ARPA - FVG

Prot . 0031323 / P / GEN/ VAL

Oggetto: VIA603 Nazionale ai sensi dell'art. 23 del D. Lgs 152/200 Progetto per la realizzazione di un impianto solare agrivoltaico denominato "Basiliano" sito nei Comuni di Basiliano e Mereto di Tomba con potenza complessiva 90 MW.

Proponente: RNE23 S.r.l

Foto 6.1.2: Ubicazione punti di misura Basiliano (estratto da Google Maps).

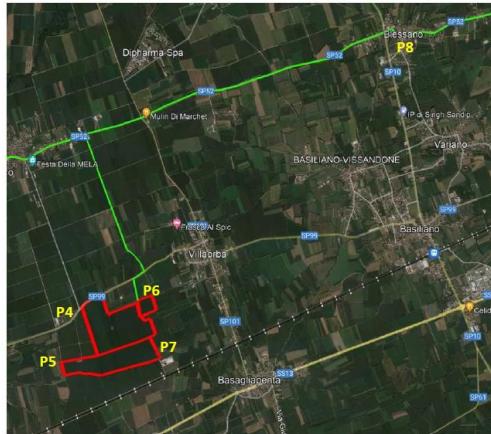
- dalla campagna di misurazioni è emerso come il clima acustico in entrambi i Lotti è fortemente condizionato dalle adiacenti strade (SP99 – Lotto 1 e SP52 – Lotto2), dal momento che, in ambedue i casi, sono stati rilevati valori di L_{Aeq} nettamente superiori nei punti di misura più vicini alle strade (P4/P2) rispetto ai L_{Aeq} riscontrati nei punti interni ai terreni agricoli (P5-P6-P7/P1);

- le due simulazioni del clima acustico generato dalle attività di cantiere hanno dato i seguenti esiti:
 - rispetto dei limiti per le attività svolte nel Lotto 1 e per parte di quelle svolte nel Lotto 2;

- alcuni potenziali superamenti del valore limite di immissione stabilito dal DPCM 01.03.1991 nel punto di misura P2, in ragione del rumore residuo dell'area, che, secondo quanto riportato dal TCA, risulta già più elevato rispetto al valore limite di legge;

- il modello previsionale per la fase di esercizio dell'opera prevede il superamento dei limiti stabiliti dalle normative vigenti nei punti P4-P7 (Lotto 1) e P2 (Lotto 2), imputati, anche in questo caso, al livello di rumore residuo.

- nonostante la simulazione delle attività di cantiere nel Lotto 2 preveda un potenziale superamento dei limiti vigenti nel punto P2, si prende atto del fatto che la stessa è a tutti gli effetti un'attività di tipo temporaneo (come da cronoprogramma allegato), da autorizzarsi ai sensi dell'art. 6, comma 1, lett. h) della L. 447/95 da parte dell'Amministrazione comunale competente, anche in deroga ai limiti acustici;

- per la simulazione del clima acustico durante la fase di esercizio non è chiaro come vengano inserite le sorgenti sonore nel modello previsionale, dal momento che, secondo quanto riportato a pag. 32 della relazione "gli inverter sviluppano una pressione sonora a 1 metro di < 78 dB(A) ciascuno", ma non viene riportato alcun dato relativo alle cabine di trasformazione BT/MT e MT/AT;

- considerato che il modello viene utilizzato per verificare il rispetto del limite di emissione in aree affette da elevati contributi di rumore stradale, appare opportuno che sia evidenziata una simulazione del clima acustico in fase di esercizio riguardante le effettive emissioni delle sorgenti sonore attinenti all'impianto, senza considerare il contributo del traffico stradale;

- siano indicati il preciso posizionamento planimetrico e la definizione del dato di potenza sonora/pressione acustica di tutte le singole sorgenti inserite nella valutazione;
- sia presentata una mappa acustica delle emissioni sonore delle sole sorgenti in progetto (al netto del livello sonoro ante-operam, caratterizzato dal significativo contributo di sorgenti estranee quali il traffico stradale) e sia fornito un aggiornamento dei livelli sonori attesi nei punti recettori considerando i livelli emessi dalle sole sorgenti, depurate dal contributo legato al traffico stradale.
